2024_CBS_09762 OMV_2023139015 R - aanvraag omgevingsvergunning voor het bouwen en exploiteren van een kantoorgebouw, betoncentrale, breekwerf en een tijdelijke opslagplaats voor uitgegraven bodem, de aanleg van verhardingen en de plaatsing van een HS-cabine + bijstelling - met openbaar onderzoek - Athenastraat, 9052 Gent - Advies

Het college van burgemeester en schepenen geeft ongunstig advies.

Gescheiden stelsel

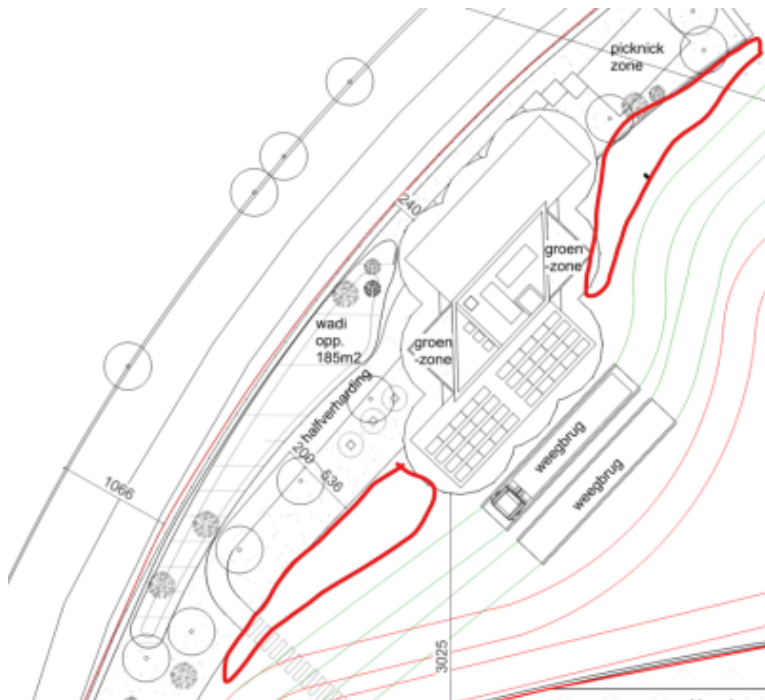
De bouwheer voorziet een privaat gescheiden afvoerstel van afval- en hemelwater.

Het privaat afvoerstelsel voor hemelwater mondt, in de mate dat het niet wordt geïnfilteerd, uit in de gescheiden openbare riool voor de afvoer van hemelwater.

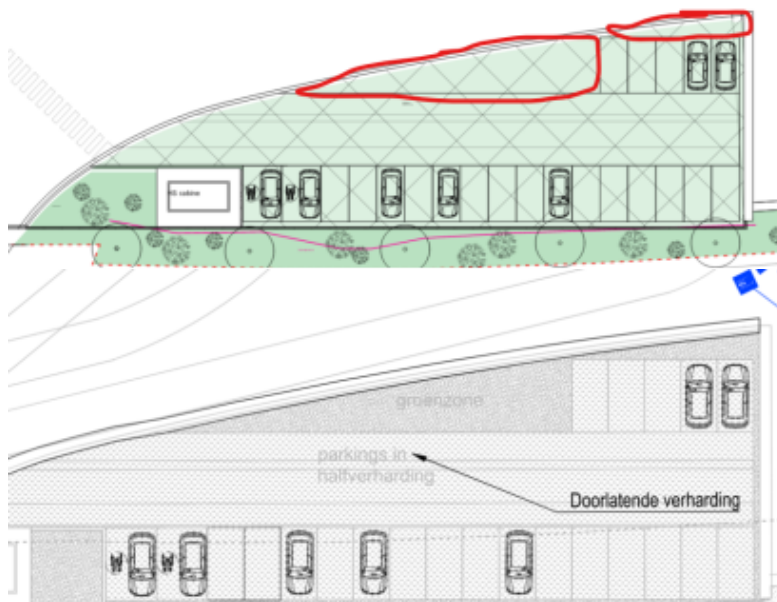
De parking en aanrijweg naar de parking voor de auto's wordt voorzien in waterdoorlatende verharding.

Een deel van de zone is echter niet geschikt/ingetekend als parkeerplaats en dient onverhard gelaten met groenaanleg. In het beplantingsplan is dit zo niet ingetekend, op een ander plan wel.

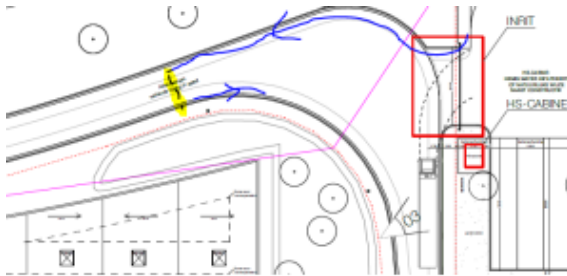
- We vragen dat het ingetekende zebrapad op de Jozef Schellstraat vanuit de fietssnelweg F40 richting de in/uitrit van Verhelst gesupprimeerd wordt. Het lijkt ons dat er in de toekomst daar niet veel voetgangers zullen zijn, aangezien aan de overkant van Verhelst zich enkel de fietssnelweg en de E40 bevinden, dus geen directe voetgangersconnecties met andere bestemmingen. Op de rijweg zelf wensen we ook geen oversteek (dus geen fietslogoverbindingsmarkering) voor fietsers te voorzien. Fietsoverstekten worden standaard niet gedaan naar privaat terrein.

- We vragen wel dat er een stukje verharding als opstelruimte in de berm wordt voorzien ter hoogte van de in/uitrit van Verhelst aan de Jozef Schellstraat zodat fietsers richting Verhelst daar even kunnen wachten vooraleer over te steken. De lengte hiervan tussen de fietssnelweg en de rijweg zoals nu ingetekend op plan is voldoende aangezien meer dan 2m is. We vragen de breedte te beperken tot een 3-tal meter en geen haaiantanden hierbij te voorzien. De verharding wordt bij voorkeur uitgevoerd in betonstraatsteen.
